**Zulassungs- und Genehmigungsstelle
für Bauproducte und Bauarten**

Bescheid

**über die Änderung, Ergänzung und
Verlängerung der Geltungsdauer der
allgemeinen bauaufsichtlichen Zulassung/
allgemeinen Bauartgenehmigung
vom 20. April 2020**

Gegenstand des Bescheides:
Gerüstbauteile für das Gerüstsysten "Layher Blitz Gerüst 70 Alu"

Anlage A,
Seite 159

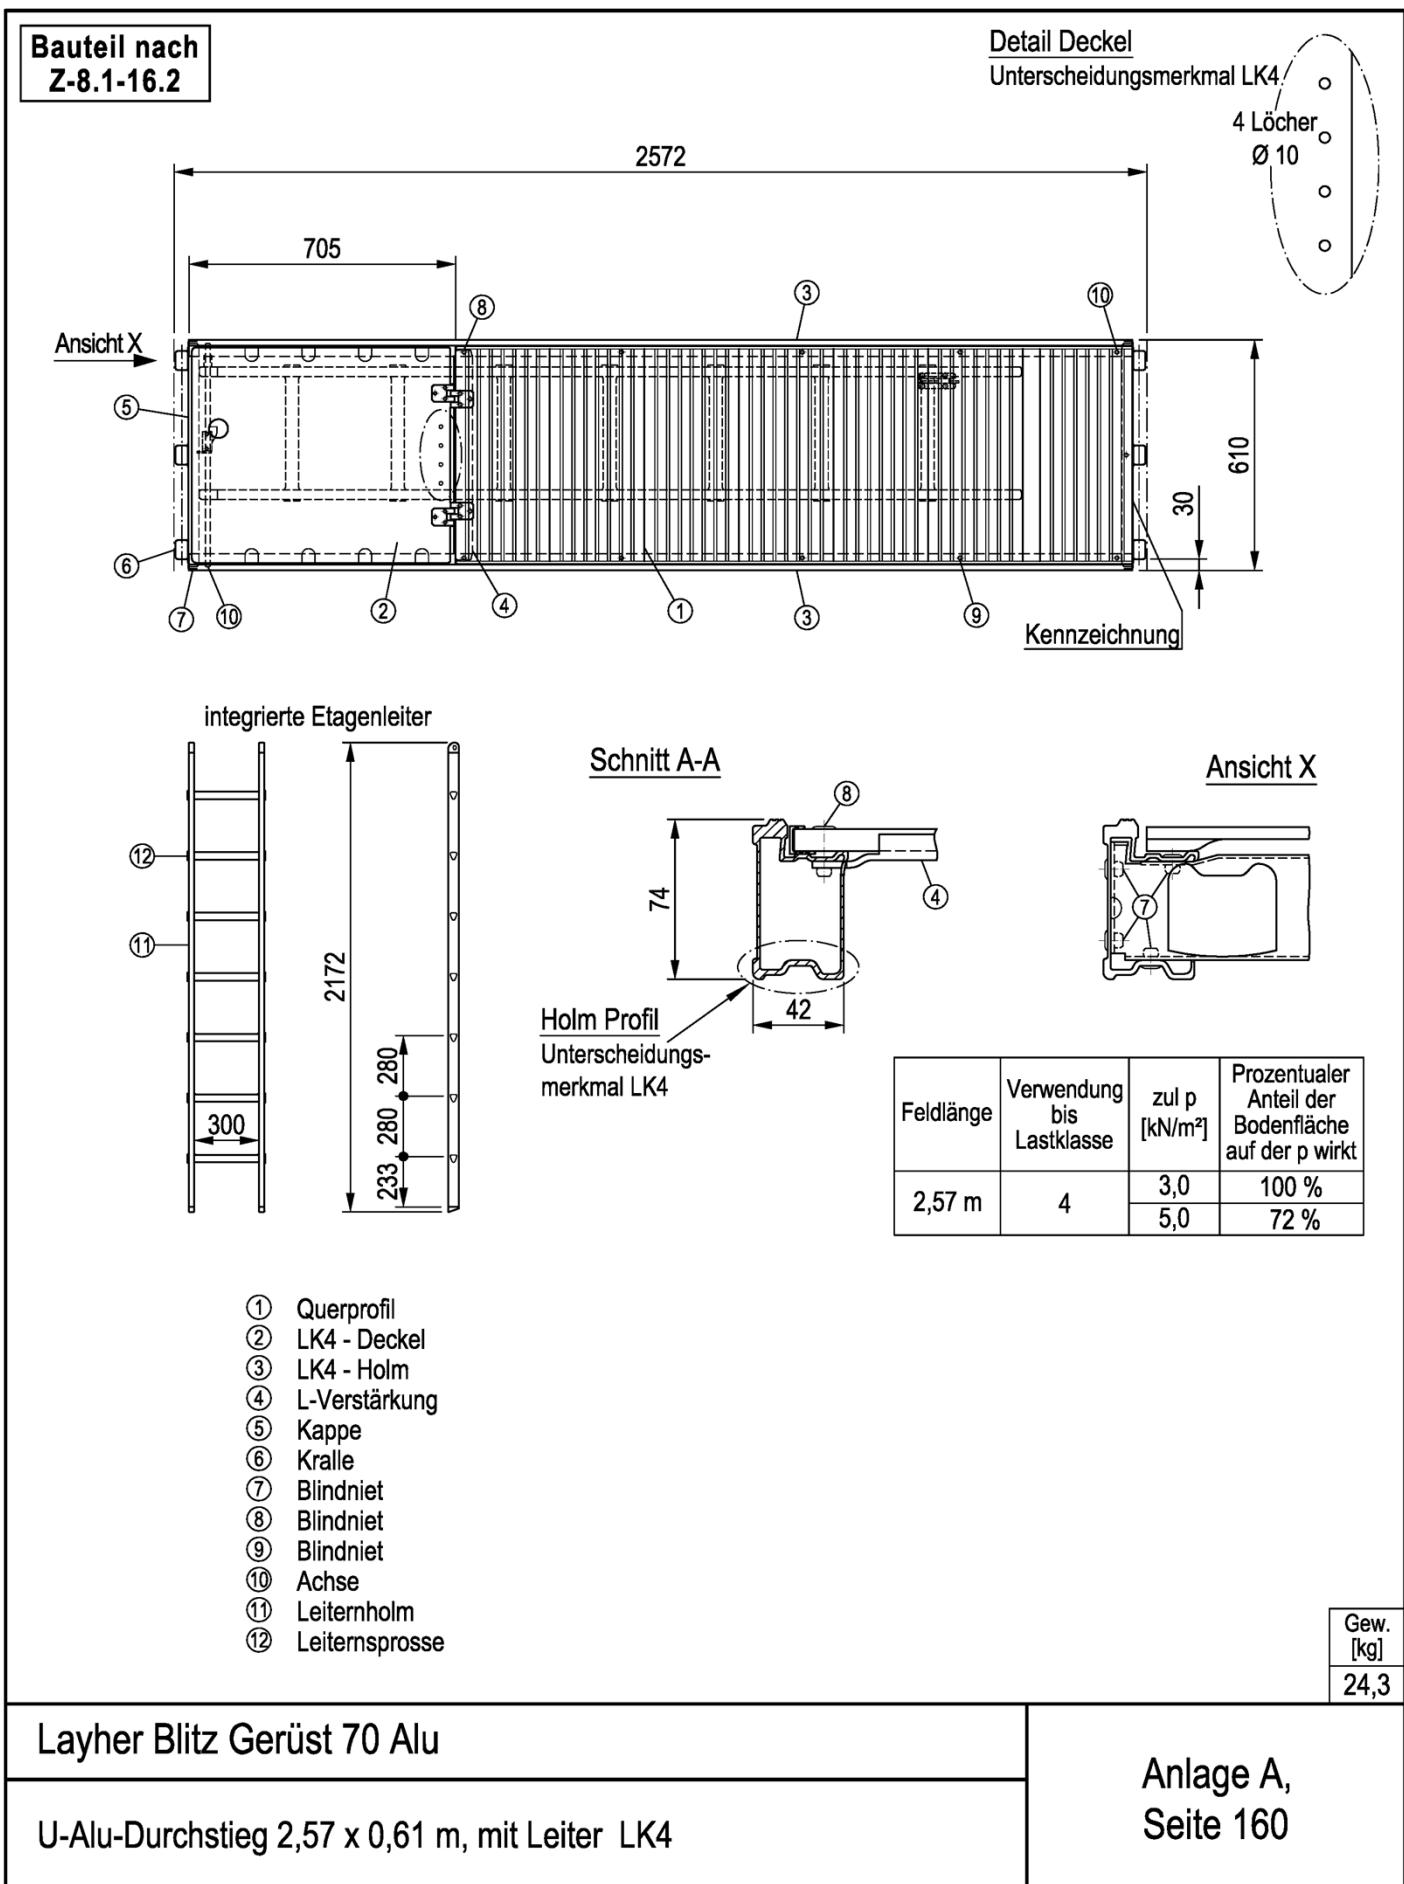
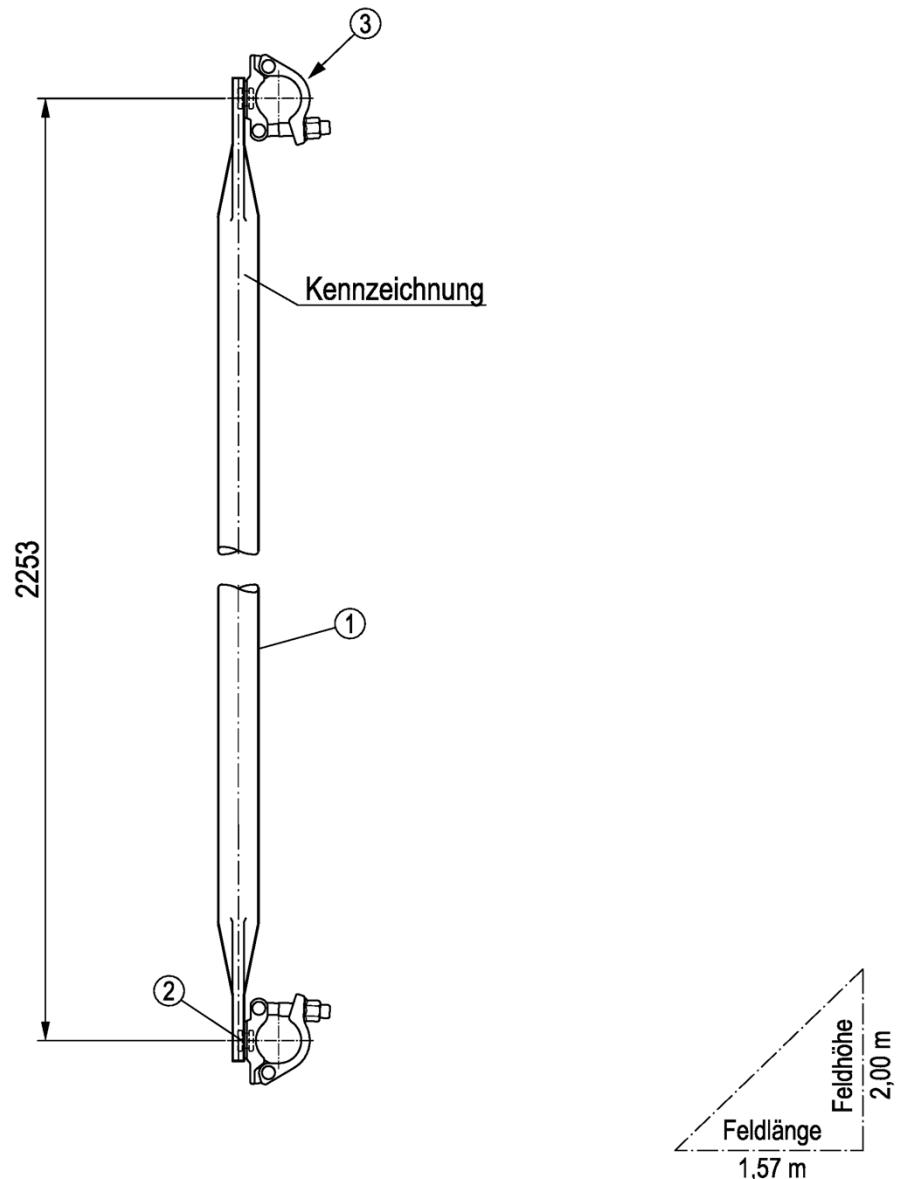
Bezeichnung	Anlage A, Seite	Details nach Anlage A, Seite... oder nach Bescheid...	Regelungen für die Herstellung, Kenn- zeichnung und den Übereinstimmungs- nachweis
U-Alu-Durchstieg 1,57 – 2,57 x 0,61 m LK 4	159	geregelt in Z-8.1-16.2	geregelt in Z-8.1-16.2
U-Alu-Durchstieg 2,57 x 0,61 m, mit Leiter, LK 4	160		
Diagonale 2,25 mit 2 Halbkupplungen	161	Z-8.331-882, Z-8.331-1010	geregelt in Z-8.1-16.2
I-Geländer klappbar 1,57 – 3,07 m	162	geregelt in Z-8.1-16.2	geregelt in Z-8.1-16.2
Blitz Alu-Bordbrett 0,73 – 3,07 m	163		
Blitz Alu-Stirnbordbrett 0,73 m	164		
Blitz-Geländerpfosten LW 1,00 m	165

Bezeichnung	Anlage A, Seite	Feldweite l [m]	Verwendung in Lastklassen	Verwendung im Fang- und Dachfangerüst
U-Alu-Durchstieg 1,57 – 2,57 x 0,61 m LK 4	159	$\leq 2,57$	≤ 4	zulässig
U-Alu-Durchstieg 2,57 x 0,61 m, mit Leiter LK 4	160

p) In Anlage A werden die Seiten 159 bis 165 ergänzt.

Bezeichnung	Anlage A, Seite
U-Alu-Durchstieg 1,57 – 2,57 x 0,61 m LK 4	159
U-Alu-Durchstieg 2,57 x 0,61 m, mit Leiter, LK 4	160
Diagonale 2,25 mit 2 Halbkupplungen	161
I-Geländer klappbar 1,57 – 3,07 m	162
Blitz Alu-Bordbrett 0,73 – 3,07 m	163
Blitz Alu-Stirnbordbrett 0,73 m	164
Blitz-Geländerpfosten LW 1,00 m	165

Anlage A,
Seite 161

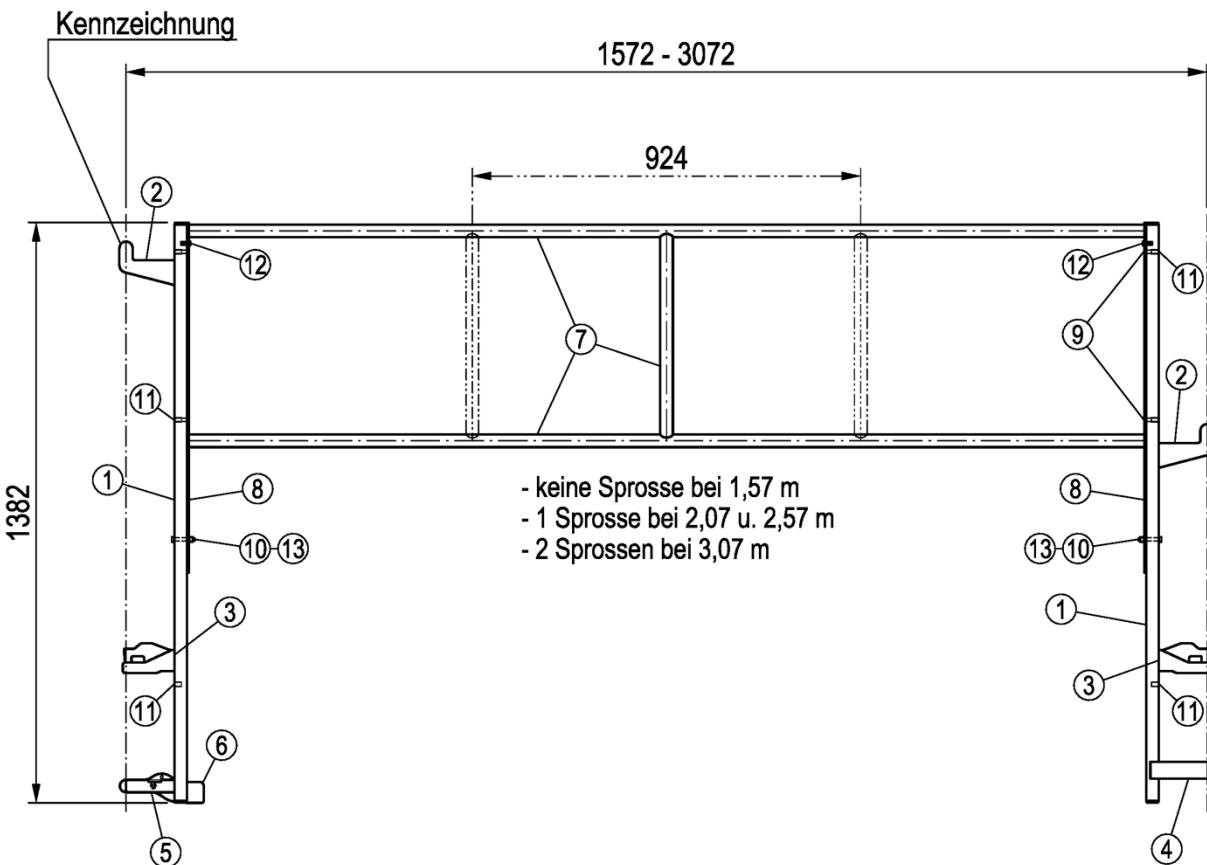
Für die angenieteten Halbkupplungen der Bauteile nach Anlage A, Seiten 34 bis 37, 56, 60, 61 und 161 dürfen bei Anschluss der Kupplungen an Stahl- oder Aluminiumrohre folgende richtungsunabhängige Beanspruchbarkeiten der Nietverbindung angenommen werden:

$$\begin{aligned} \text{Kupplung mit Schraubverschluss: } F_{Rd} &= 13,6 \text{ kN} \\ \text{Kupplung mit Keilverschluss: } F_{Rd} &= 9,1 \text{ kN} \end{aligned}$$
